Dodatek č. 1 ke Smlouvě o dílo ze dne 1. 3. 2024

Shora uvedené smluvní strany se dohodly na uzavření dodatku č. 1 (dále jen „dodatek“) ke Smlouvě o dílo ze dne 1. 3. 2024, která byla uzavřena se zhotovitelem jako vybraným dodavatelem veřejné zakázky nazvané: **Dětský domov a školní jídelna, Sedloňov, stavební úpravy – II. etapa – stavební práce** (dále jen „veřejná zakázka“).

ZMĚNOVÝ LIST				ZL 1	
Změna podlah 1. NP					
Stavba:		Dětský domov a školní jídelna, Sedloňov, stavební úpravy - II. etapa - stavební práce			
Objekt:		Budova dětského domova - Sedloňov			
Předkládá:		Václav Daněk - LAGUNA, Nábřeží 195, 517 01 Solnice		Datum:	
Odesláno / předáno:		Přílohy / počet listů			
poštou		1) Položkový rozpočet změny	3	listů	
e-mailem	X	2) Projektové podklady	1	listů, výkresů	
osobně	X	3) Fotodokumentace	1	listů	
1 Technický popis změny:

Projekční podklad pro ZL02 – sanační práce

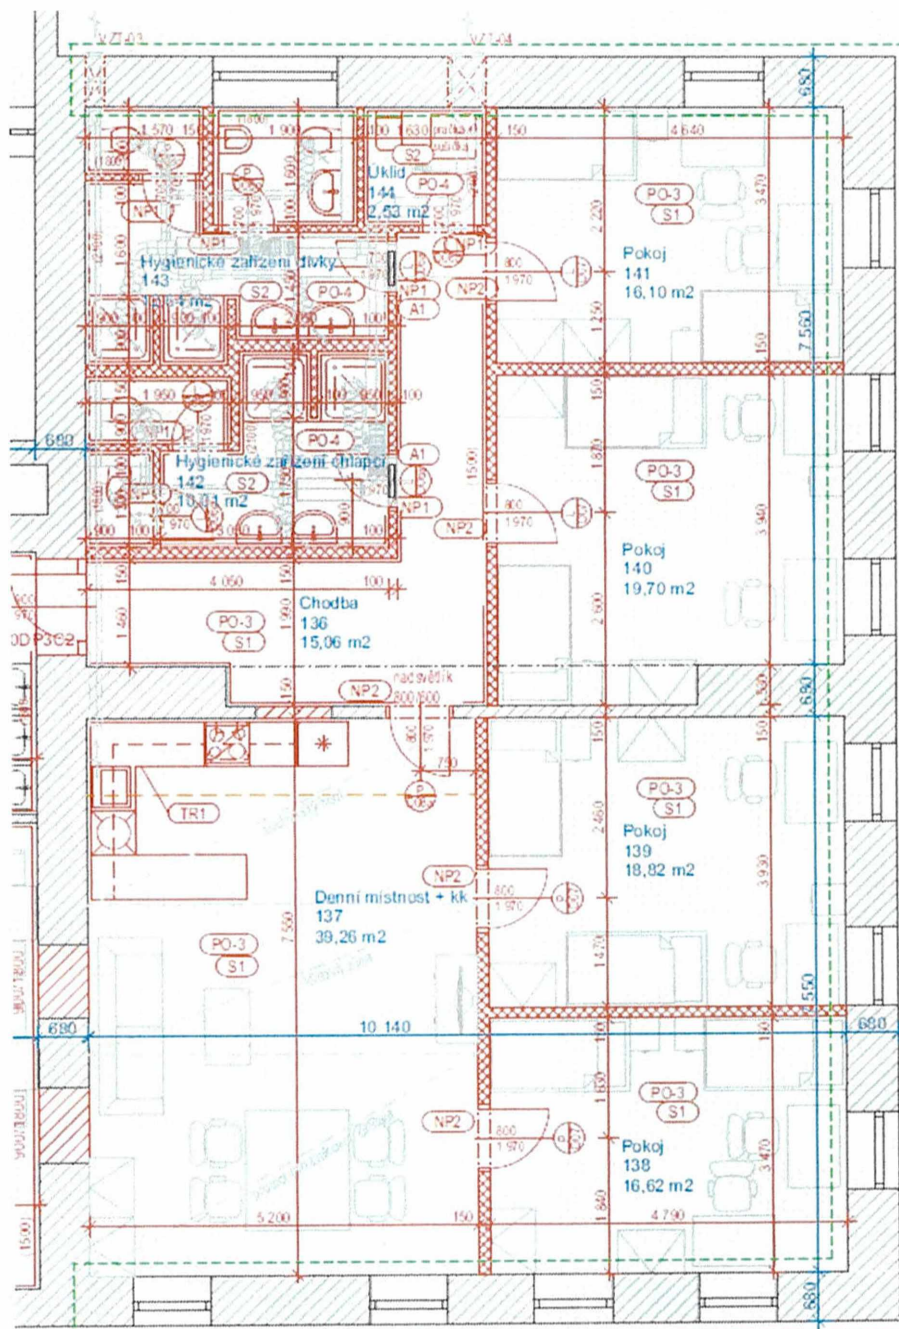
Změna technologie provedení sanace zdiva -

- V místě řezu vede potrubí topení – při řezu překáží
- Není nutno provádět venkovní odkopání – nebylo součástí smluvního rozpočtu
- Rozšíření rozsahu o zatočení přes roh a středový pilíř
- Výskyt smíšeného zdiva nevhodného na podřezání

1.1 Popis původního řešení:					
Sanace navržena zarážením nerezových plechů					
1.2 Popis nového řešení:					
sanace navržena beztlakou injektáží silikonovou mikroemulzí					
2 Zdůvodnění změny:					
Návrh lepšího technického řešení, v místě podřezání se nachází stávající trubka topení, rozšíření rozsahu sanací o cca 3m, není nutno provádět zásah do venkovní fasády a odkopání, které nebylo součástí smluvního rozpočtu Projektová dokumentace neobsahuje venkovní úpravy, které by byly nutné provést v případě provedení podřezání (např. vákop, úprava soklové části fasády po podřezání). Cena by byla vyšší, než u nově zvolené metody injektáží					
3 Vliv na dopracování projektové dokumentace:		ANO (uvést jaký dokument)		X	NE
<zde uvést jaký dokument>					
4 Dopad do smluvních termínů:		ANO (uvést návrh prodloužení lhůty smluvního termínu)		X	NE
<zde uvést dopad>					
5 Číslo odstavce ve smyslu § 222 zákona č. 134/2016 Sb. - Zákona o zadávání veřejných zakázek				odst.	6

Projekční podklad pro **ZL03 – změna konstrukci podlah**

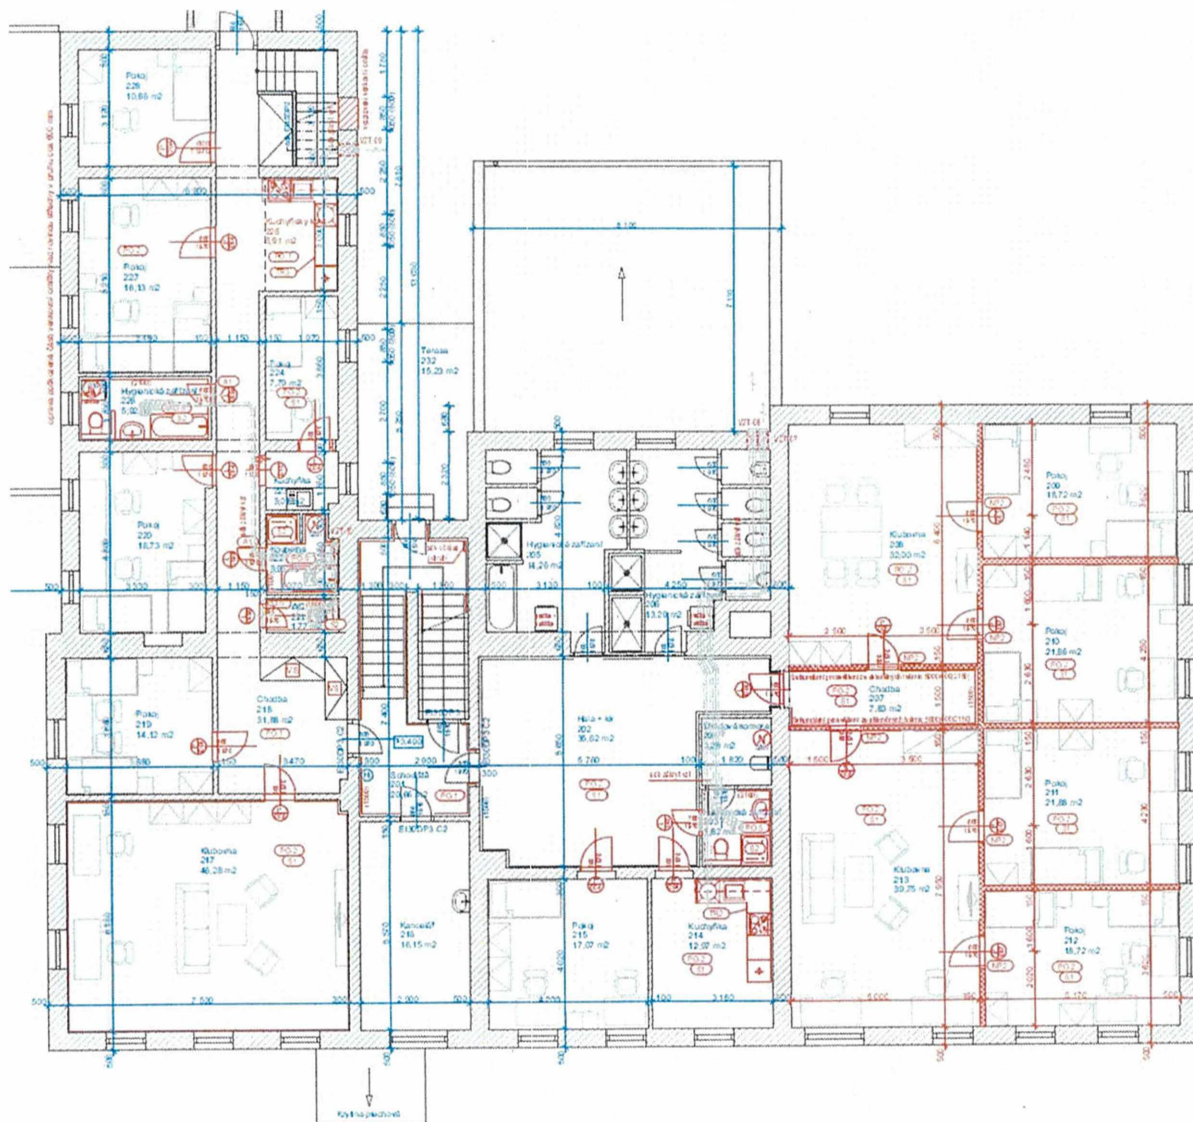
- V části 2.NP podlahy tvořeny dřevěným záklopem na povalových trámech
- Odstranění dřevěných záklopů, výměna povalových trámů v některých místnostech (217,227,224)
- Ve většině místností vícenásobné podlahové krytiny (nášlapné vrstvy) na sobě

1.2 Popis nového řešení: skutečnost: nášlapné vrstvy podlah jsou více druhů (dlažby, vlysy, PVC) - místy vícenásobné nosné konstrukce není jen betonová, ale i dřevěná na násypech a povalech demontáže nášlapných vrstev, prkenných záklopů, nové dřevěné polštáře, podklad z 2x OSB s vloženou geotextilií.					
2 Zdůvodnění změny:					
DPS a rozpočet nezobrazuje skutečnost stavby - neprovedeny sondy do podlah. Navržené úpravy dle DPS není možné realizovat.					
3 Vliv na dopracování projektové dokumentace:		ANO (uvést jaký dokument)		X	NE
<zde uvést jaký dokument>					
4 Dopad do smluvních termínů:		ANO (uvést návrh prodloužení lhůty smluvního termínu)		X	NE
<zde uvést dopad>					
5 Číslo odstavce ve smyslu § 222 zákona č. 134/2016 Sb. - Zákona o zadávání veřejných zakázek				odst.	6
6 Náklady:	Cena méněprací (odpočet):	-	32 951,19 Kč	bez DPH	
	Cena víceprací (přípočet):	+	317 519,87 Kč	bez DPH	
	Výsledná ceny změny:		284 568,68 Kč bez DPH

Fotodokumentace pro ZL06

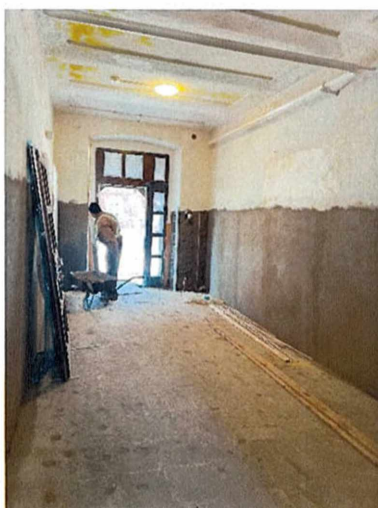
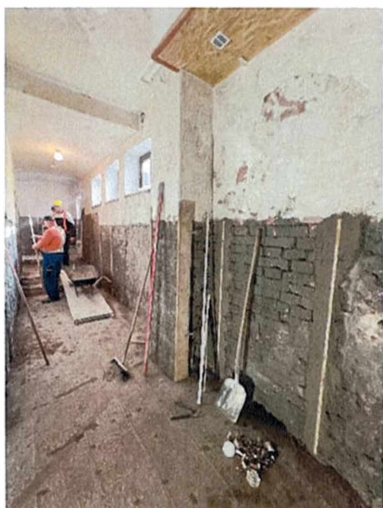
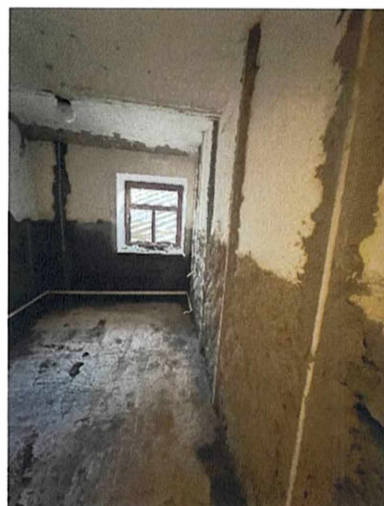
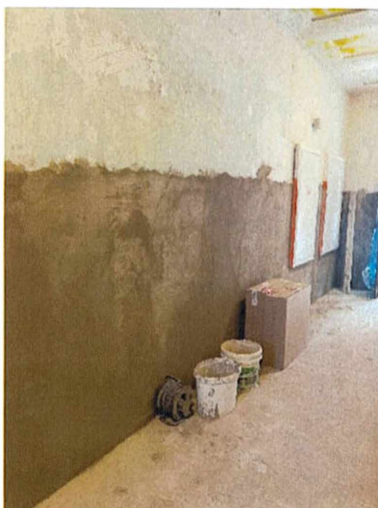
1.NP [velké místnosti]	stávající stěny - opravy 60% + perlínka + štuk		neřešeny stěny se sanací

nejdou řešeny povrchové úpravy nových stěn (označeno červeně v PD)

nové omítky stěn dle skutečného zaměření po oklepaní

Fotodokumentace pro **ZL07**

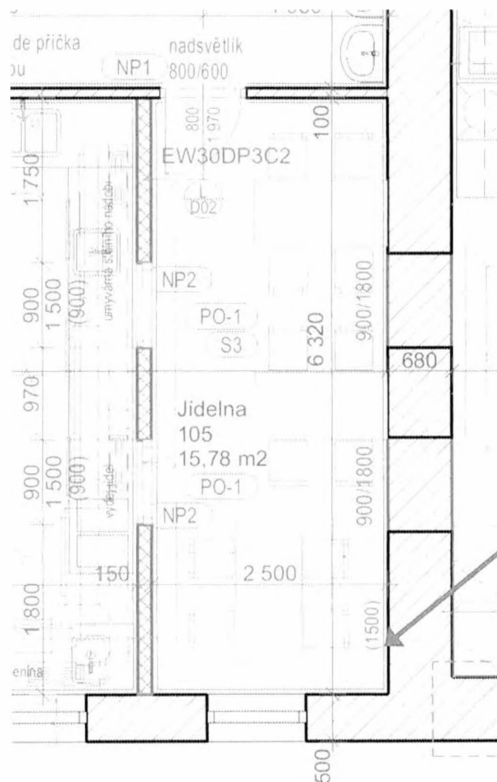
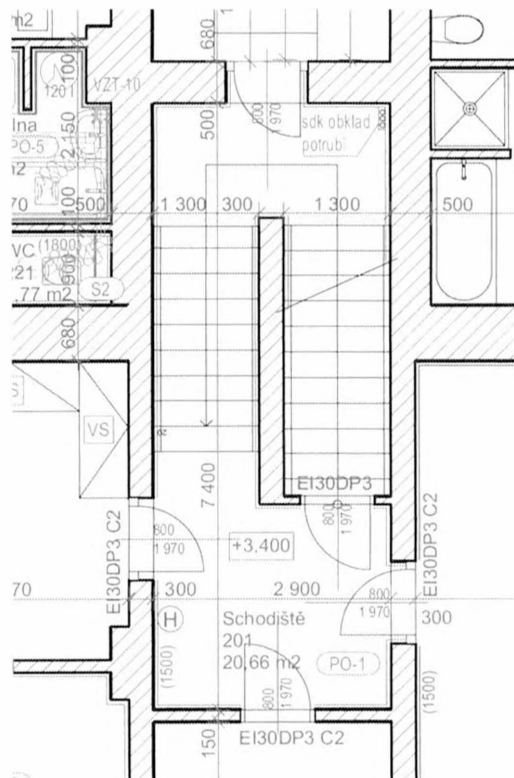
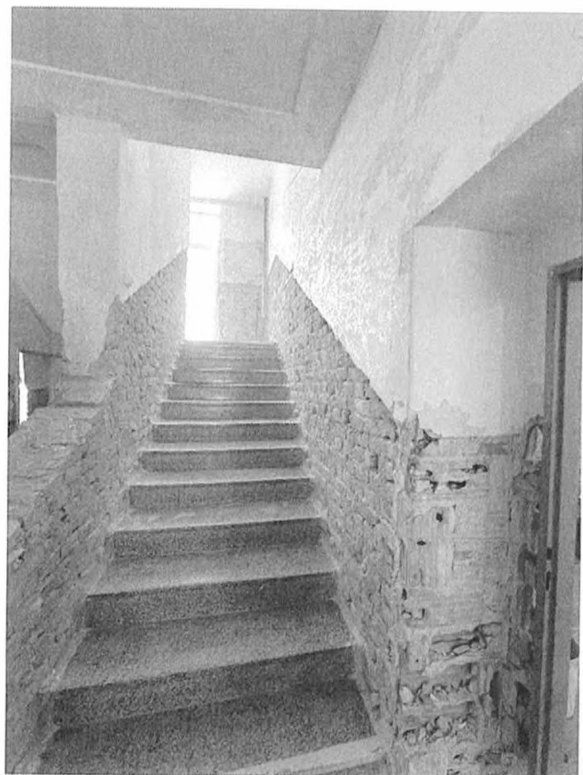
- Demontáž a zpětní montáž madla schodiště
- Zazdívka niky – jídelna

Nezakresleno v DPS

1.1 Popis původního řešení: nevylo v DPS řešeno					
1.2 Popis nového řešení: demontáž a zpětná montáž madel schodiště z důvodu oprav omítek schodiště a kyvajících se stávajících madel zazdívky niky v jídelně - dorovnání stěn					
2 Zdůvodnění změny:					
V rozpočtu nebylo uvažováno s demontáží madel aby se pod nimi mohla opravit omítka, která byla v rozpočtu zahrnuta, zároveň bylo třeba upravit kotvení kyvajících se madel z důvodu nesoudržnosti. V rozpočtu bylo opomenuto zazdění niky v jídelně.					
3 Vliv na dopracování projektové dokumentace:		ANO (uvést jaký dokument)		X	NE
<zde uvést jaký dokument>					
4 Dopad do smluvních termínů:		ANO (uvést návrh prodloužení lhůty smluvního termínu)		X	NE
<zde uvést dopad>					
5 Číslo odstavce ve smyslu § 222 zákona č. 134/2016 Sb. - Zákona o zadávání veřejných zakázek				odst.	5
6 Náklady:		Cena méněprací (odpočet):	-	0,00 Kč bez DPH	
		Cena víceprací (přípočet):	+	13 864,64 Kč bez DPH
